Unifikacja osprzętu elektrycznego w ciągnikach Ursus C-4011 i C-330

Wprowadzono 12/01/2021

Rys. 1. Reflektor 0050/02-422/1 (prawy) do ciągników Ursus C-330 i C-4011 od nr 117000

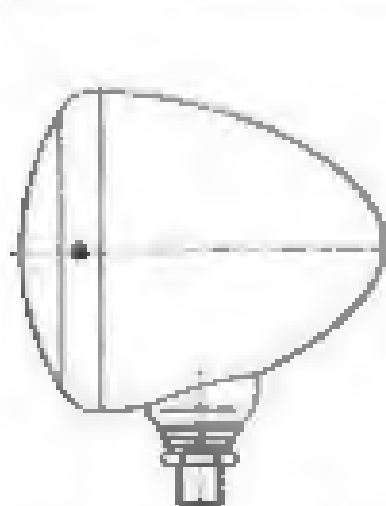
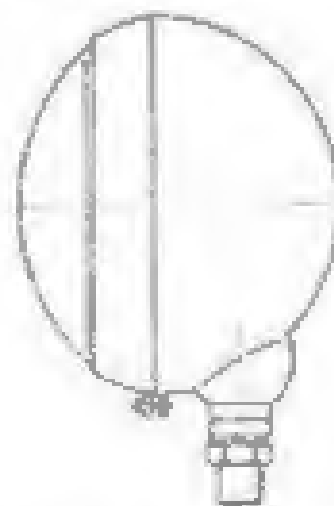
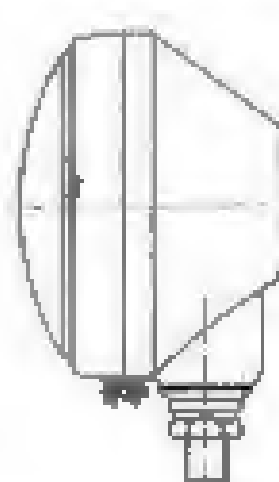
Nowy reflektor przedni prawy 0050/02-422/1 zastępuje dotychczasowy reflektor 0050/76-302/0 w ciągniku Ursus C-4011 oraz reflektor 0050/02-422/0 w ciągniku Ursus C-330. Reflektor przedni lewy 0050/02-421/1 zastępuje reflektor 0050/76-308/0 w C-4011 i reflektor 0050/02-421/0 w C-330 (rys. 1—3). Reflektor prawy różni się od lewego usytuowaniem żarówki: izolator pozycyjny.

montowane przewody elektryczne. Dotychczas przewody doprowadzające były mocowane wkrętami do zacisków znajdujących się w reflektorze. Obecnie do przewodu przyłutowana jest nasadka końcówki płaskiej 1 BN-5B/3687-02 (numer katalogowy 0084/14-080/1), którą nasuwa się na końcówkę wystającą z oprawki żarówki. Aby więc zamontować nowe reflektory produkcji „Zelmo” w ciągnikach przedmianowanych, należy na końcach przewodów doprowadzających przyłutować nasadki (po 2 nasadki do każdego reflektora).

Zastosowanie wstawianych nasadek, zamiast ciężkich śrubowych, ułatwia montaż i uniemożliwia samoczynne wypadnięcie przewodów z zacisków.

Na części zamienne do wszystkich typów ciągników Ursus, będą dostarczane tylko nowe reflektory 0050/02-422/1 (prawy) i 0050/02-421/1 (lewy). Reflektory te można zamontować także do ciągników przedmianowanych, a więc do ciągników Ursus C-4011 (do nr 26400) oraz do ciągników Ursus C-325, C-320 i C-330 (do nr 116000), ale pod warunkiem dołutowania do przewodów elektrycznych nasadek, zakładanych na końcówki umieszczone w środku reflektora.

Rys. 1. Sygnał dźwiękowy 0050/43-123/0 ciągniki Ursus C-4011

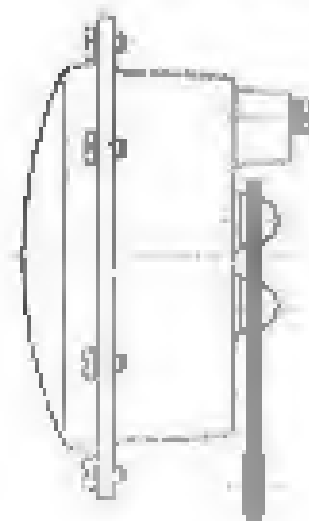
W celu unifikacji części w ciągnikach Ursus C-4011 i C-330 dotychczasowy sygnał dźwiękowy 0050/76-828/0 produkcji czeskosłowackiej do ciągnika Ursus C-4011 zastąpiono od nr ciągnika 38000 sygnałem 0050/43-123/0, produkcji „Belma”. Bydgoszcz (rys. 1). Zmiana ta nie wpływa na zamienność części.

W katalogach ciągnika C-4011, wydanie 1987 r., w tabeli 44, poz. 27, zamiast „0050/76-828/0 Sygnał dźwiękowy 115 12V” powinno być: „0050/43-793/0 Sygnał dźwiękowy 12V 325”.

Rys. 1. Sygnał dźwiękowy 0050/43-123/0 ciągniki Ursus C-330

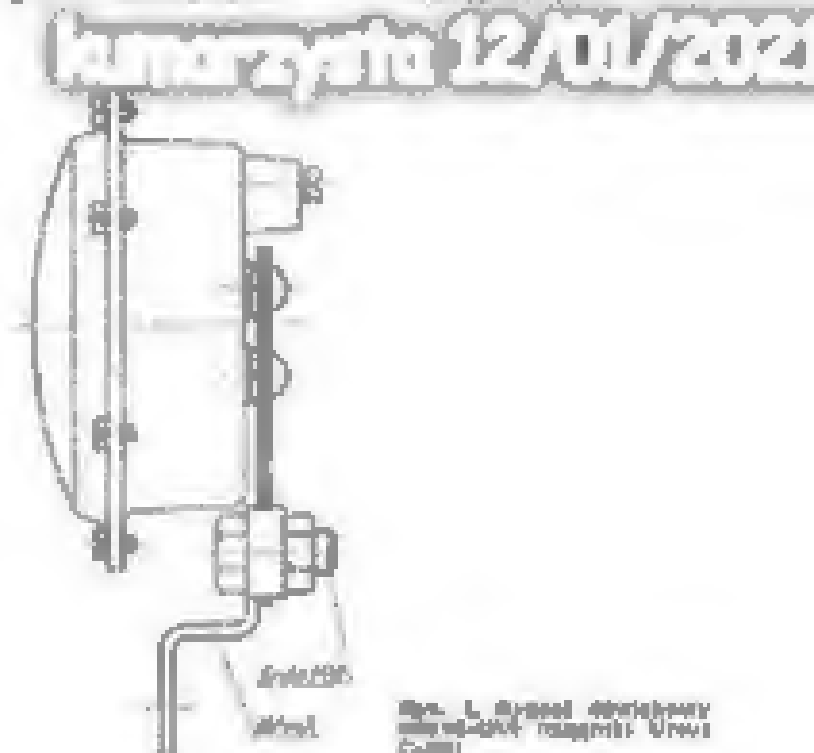
Ten sam sygnał dźwiękowy ma zastosowanie w ciągnikach Ursus C-330 (a także w C-326 i C-328). W ciągnikach tych sygnał występuje z dodatkowym uchwytem i drugą mocującą

Rys. 1. Zaczepek uniwersalny:
1 — dźwignia wahliwa;
2 — śruba zaczepek; 3 —
śruba łopaty składowej; 4 —
śruba zaczepek

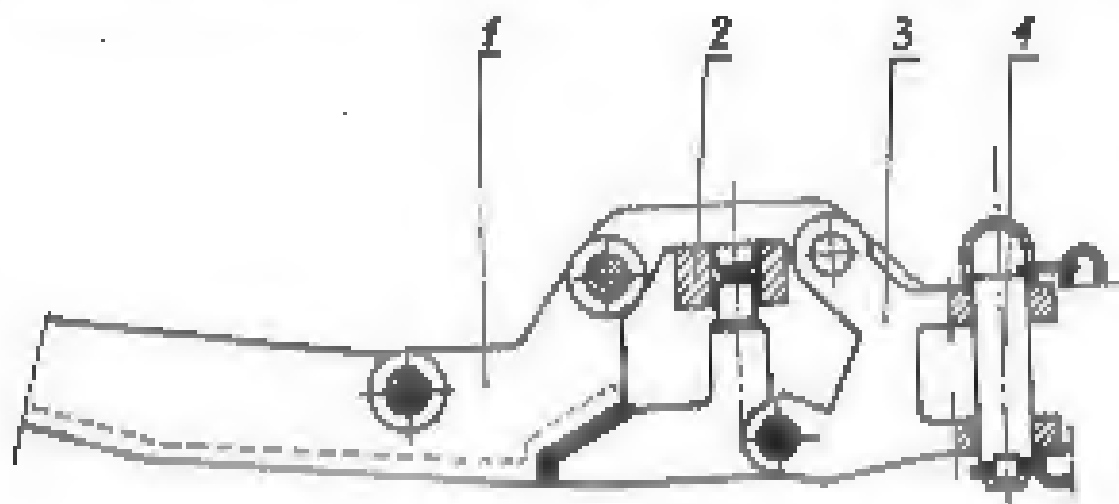
Obecnie zaczep uniwersalny 0042/56-000/0 nie wchodzi do wyposażenia standardowego ciągnika Ursus C-330, lecz stanowi jego dodatkowe wyposażenie na specjalne życzenie. Natomiast belka zaczepu 0050/02-169/0, która

była dawana na specjalne życzenie, obecnie wchodzi do wyposażenia standardowego ciągnika, a więc jest dawana do każdego ciągnika.

Zaczep uniwersalny kompletny 0042/56-000/0 można nabyć w Przedsiębiorstwach Handlu Sprzętem Rolniczym „Agrona” i zamontować we własnym zakresie na ciągniku. Zamontowany na ciągniku zaczep uniwersalny spełnia podwójną funkcję:

Rys. 1. Łotyskowanie wałka sprzęgłowego przekładnika mocy:
a — do nr ciągnika 23 999; b — od nr ciągnika 24 000

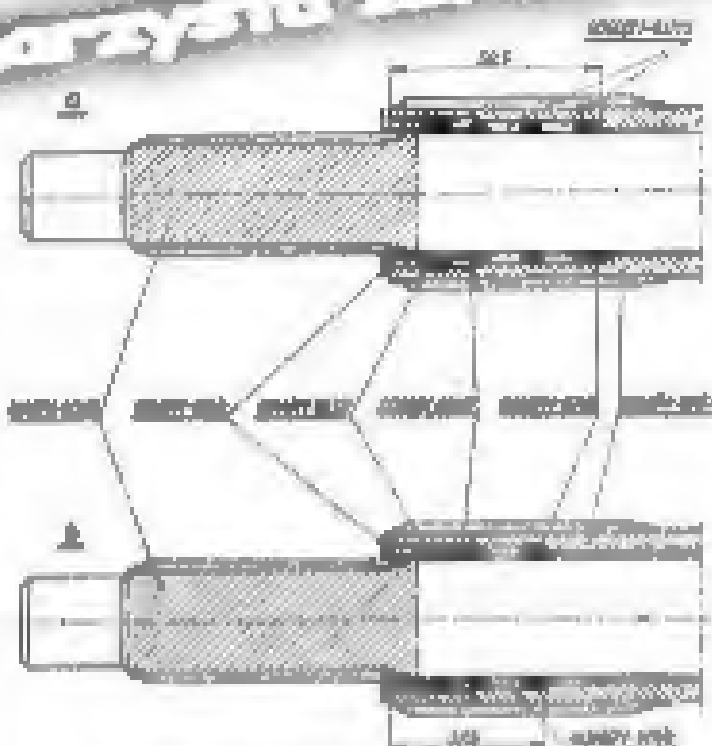
W ciągniku C-4011 od nr 24 000 zmieniono łotyskowanie wałka sprzęgłowego przekładnika mocy w skrzyni przekładniowej.

Do nr ciągnika 23 999 wałek sprzęgłowy przekładnika 0050/41-003/0 był łożyskowany od strony sprzęgła na wałku sprzęgłowym ciągnika 0050/41-001/0 na dwóch łożyskach igielkowych 0050/71-017/0 (rys. 1a). Obecnie jest łożyskowany na jednym łożysku igielkowym (rys. 1b).

Celem zmiany było uproszczenie konstrukcji. Obserwacje, poczynione w czasie eksploatacji ciągników, wykazały niezgodność słowowania podwójnego łożyska.

W związku z tym zmianie uległ wałk sprzęgłowy przekładnika 0050/41-003/0, a mianowicie długość jego bieżni pod łożyska igielkowe zmniejszono z 30,5 mm na 17,8 mm.

Powstała zmiana ta nie wpływa na zmienność części, numer 0050/41-003/0 wałka sprzęgłowego przekładnika pozostawiono ten sam. Wałk ten można więc montować także do ciągników do nr 23 999, stosując wtedy tylko jedno łożysko igielkowe.

poz. 6 — „0050/71-017/0 łożysko igielkowe K20×33×13 PN-82/74-00310” — należy zmniejszyć ilość sztuk z 4 na 3 (od nr ciągnika 24 000).
